「外構部の木質化対策支援事業」添付図面作成のためのチェックシート

木塀図面（2）

デッキ図面 (1)

修正が必要な立面図・断面図

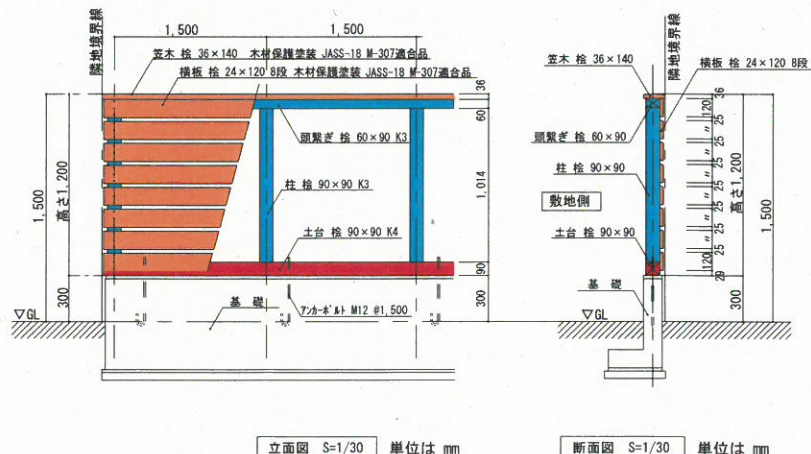
- ① 柱間隔の寸法線の記載がない
- ② 地盤面 (GL+) より笠木天端までの木塀の高さの記載がない
- ③ 地盤面より基礎の高さ+木部の寸法の記載がない
- ④ 木塀の材種、部材寸法の記載がない
- ⑤ 基礎の種類 (PC造・RC造・CB造) と木部の緊結 (アンカーボルト等) の図示がない
- ⑥ 木材の耐久性処理方法 (公募要領 別紙) の凡例と色付けがない
 - (1) 地隙又は基礎に接する部分・・・K4、K4相当の注入処理したもの、AQ1種認証材
 - (2) 強度保持上重要な部位 (土台がある場合の支柱、縦板を受ける胴縁等)・・・K3、K3相当の注入処理したもの、AQ2種認証材
 - (3) 強度負荷の少ない部位 (目隠し等の板材)・・・木材保護塗料 (JASS18M-307適合品等)、AQ認証された屋外製品部材

※木塀の木部の高さH=1,800以上には、斜材を取り付けた方が望ましい

審査基準に準拠した配置図・平面図

- K4またはAQ1種認証材 (土台下にパッキン材を使用する場合も同じ)
- K3またはAQ2種認証材以上
- 木材保護塗料 JASS18-M307適合品 (K3またはAQ2種認証材に以上可)

修正が必要な平面図

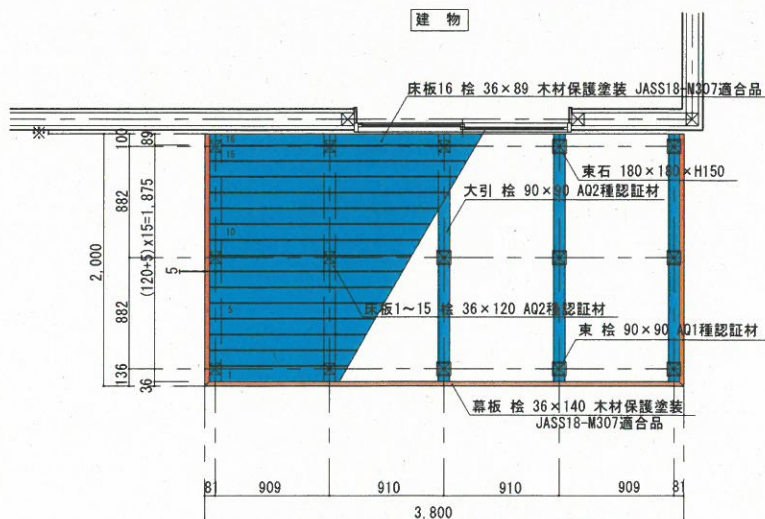
※配置図では可としますが、平面図では下記の事項を記載してください

- ①東石、大引の位置及び間隔の寸法記載をしてください(材積が拾えません)
- ②デッキ材全ての材種、部材名部材寸法の記載をしてください(同上)
- ③各部材の長さの記載をしてください(同上)
- ④木材の耐久性処理方法(公募要領 別紙)の凡例と色付けの記載をしてください
- (1)地際又は基礎に接する部分(束等)・・・K4、K4相当の注入処理したもの、AQ1種認証材
- (2)強度保持上重要な部位(大引・床板等)・・・K3、K3相当の注入処理したもの、AQ2種認証材
- (3)強度負荷の少ない部位(幕板等)・・・木材保護塗料(JASS18M-307適合品等)、AQ認証された屋外製品部材

審査基準に準拠した平面図

※デッキ部分は建物と一体としないこと。

- K4またはAQ1種認証材
- K3またはAQ2種認証材以上
- 木材保護塗装 JASS18-M307適合品
(K3またはAQ2種認証材以上も可)
